ACLARACIÓN SEPTIMA QUE SE INTRODUCE A LA LICITACIÓN CON NÚMERO DE EXPEDIENTE: 2521009 «ELABORACIÓN DE PROYECTO EJECUTIVO, DIRECCIÓN DE OBRA Y EJECUCIÓN DE LAS OBRAS DE INSTALACIÓN DE UN SISTEMA FOTOVOLTAICO CON BATERÍA EN EL EDIFICIO SERVICE CENTER»

NOTA TÉCNICA

Elaboración de Proyecto Ejecutivo, Dirección de obra y Ejecución de las obras de instalación de un sistema fotovoltaico con batería en el Edificio Service Center

PLANO:
PÓRTICOS PANELES SOLARES - EDIFICIO SERVICE CENTER

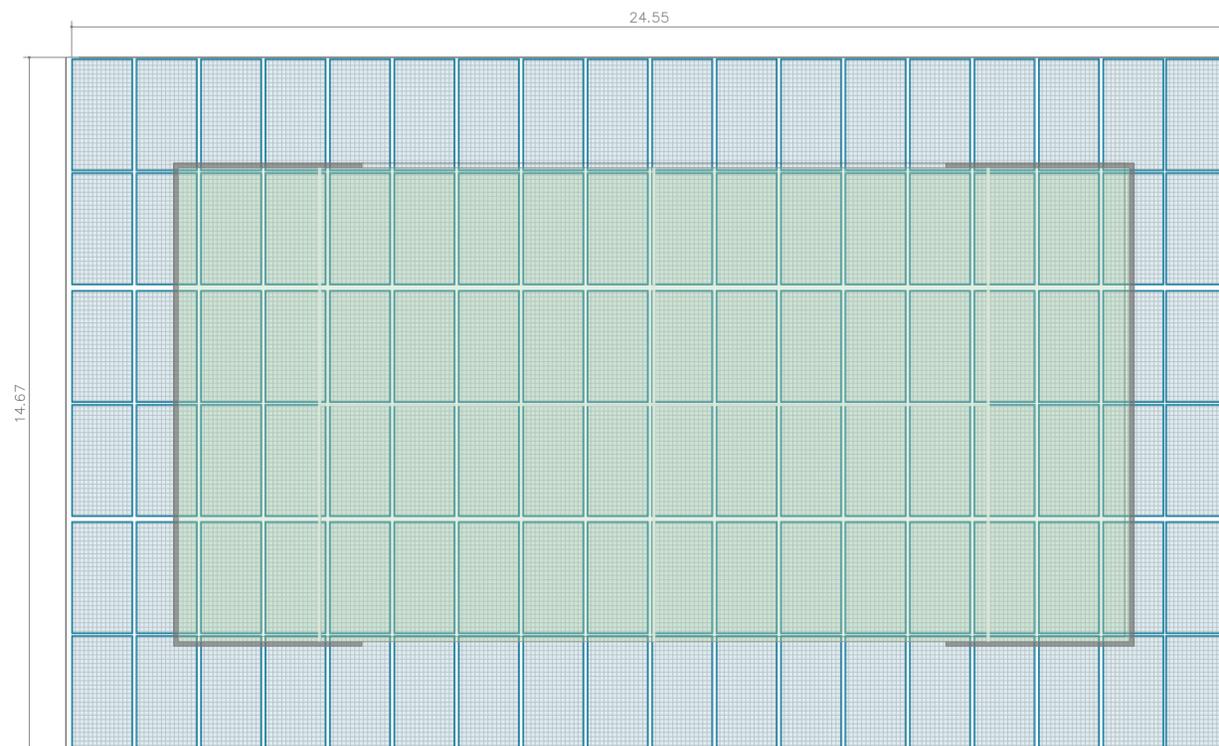
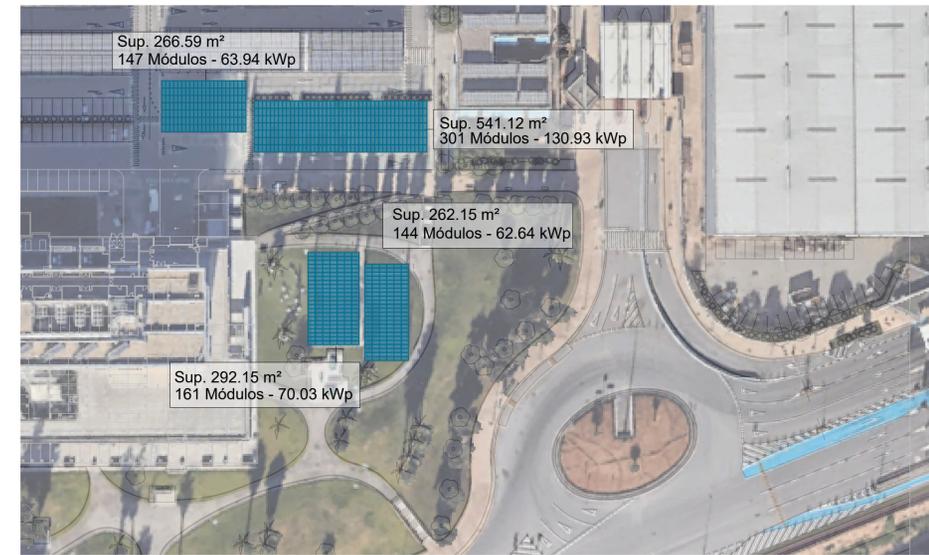
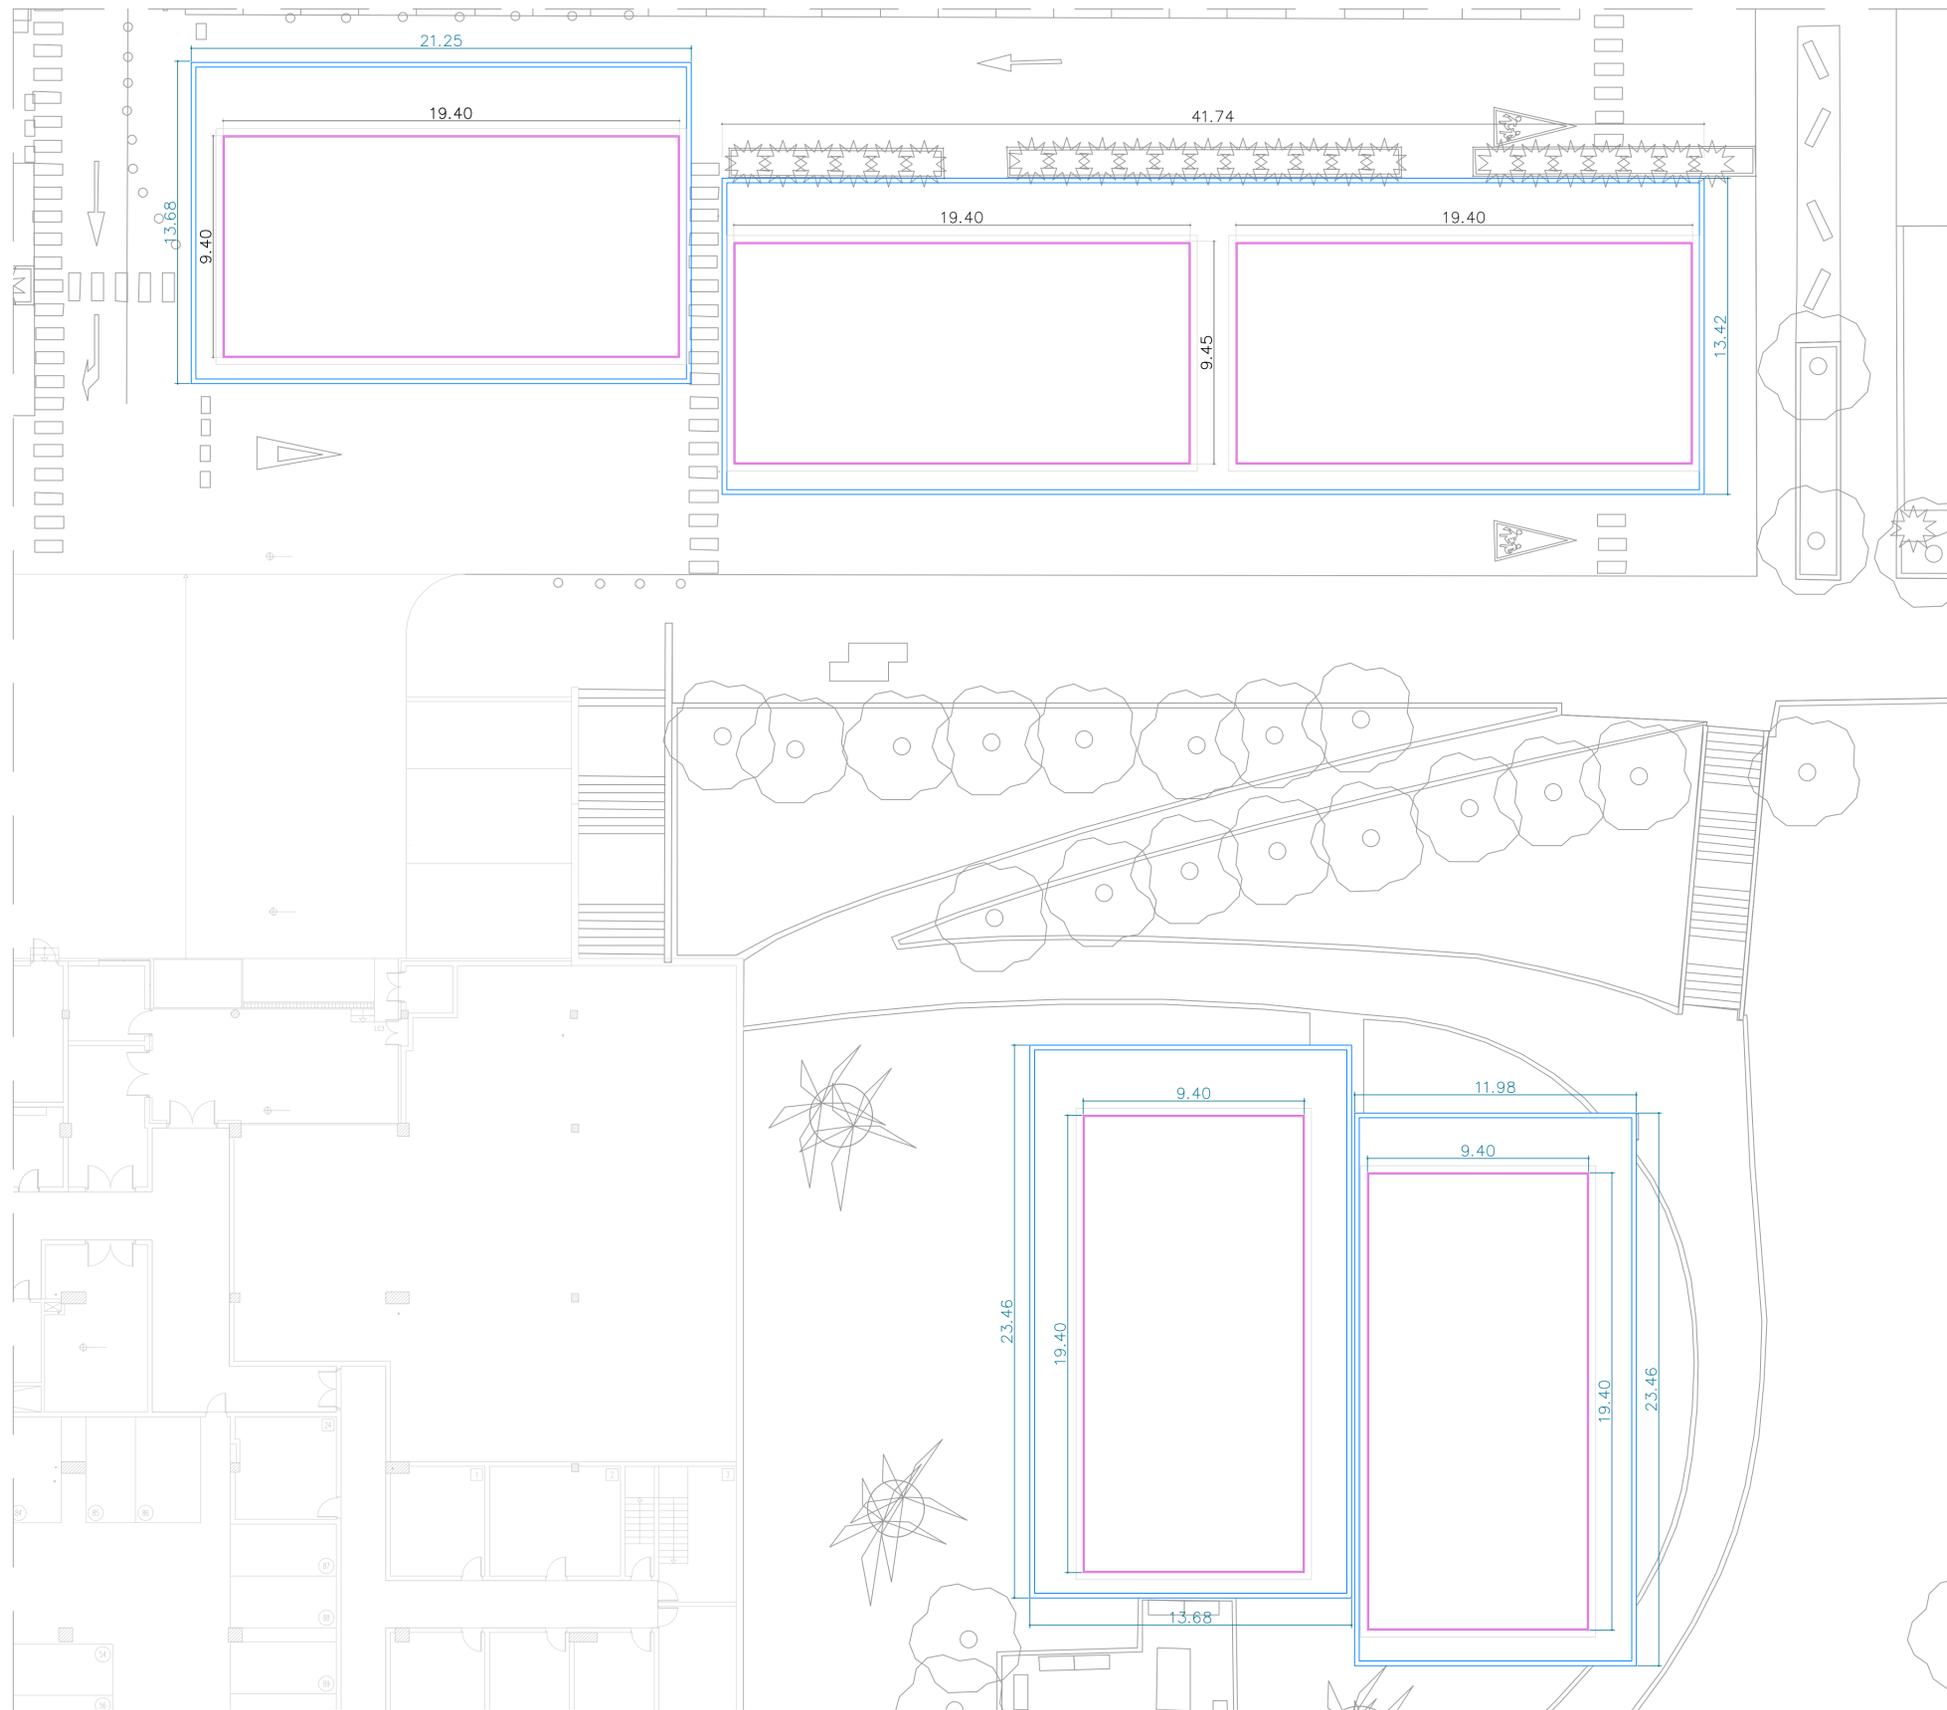
1. Medida complementaria en la cubrición de las pistas de pádel con cubiertas fotovoltaicas:

Como medida adicional a las especificaciones incluidas en el Pliego de Prescripciones Técnicas para la licitación *Elaboración de Proyecto Ejecutivo, Dirección de obra y Ejecución de las obras de instalación de un sistema fotovoltaico con batería en el Edificio Service Center exp. 2521009*, se establece la obligación de incorporar un cerramiento perimetral mediante **Polietileno translúcido de alta resistencia**, sustentado sobre **subestructura metálica**, en la totalidad del perímetro de cada una de las cubiertas de las pistas de pádel del Edificio Service Center.

Este cerramiento se dispondrá **inmediatamente por debajo de la cota máxima de la cubierta**, con una altura constante de **h = 2,26 m**, de acuerdo con lo especificado y representado gráficamente en el **Plano nº 3 y 4 “Pista de Pádel – Edificio Service Center”** incluido en el Anejo de la presente Nota Técnica.

El polietileno empleado deberá reunir las siguientes características mínimas:

- Alta resistencia mecánica frente a impactos y agentes atmosféricos.
- Protección UV que garantice su durabilidad frente a la exposición solar continuada.
- Nivel de translucidez suficiente para permitir el paso de luz natural y mantener condiciones óptimas para el uso deportivo de las pistas.
- Compatibilidad estructural y estética con la cubierta fotovoltaica.

La subestructura metálica deberá:

- Garantizar la fijación segura del polietileno translúcido en todo el perímetro.
- Ser resistente a la corrosión y cumplir con la normativa estructural vigente.
- Integrarse de forma armónica con los elementos de la cubierta fotovoltaica, sin comprometer su funcionalidad ni el mantenimiento del sistema.

Esta medida tendrá carácter obligatorio dentro de la licitación, quedando recogida como parte integrante de las obras de cubrición de las pistas de pádel.
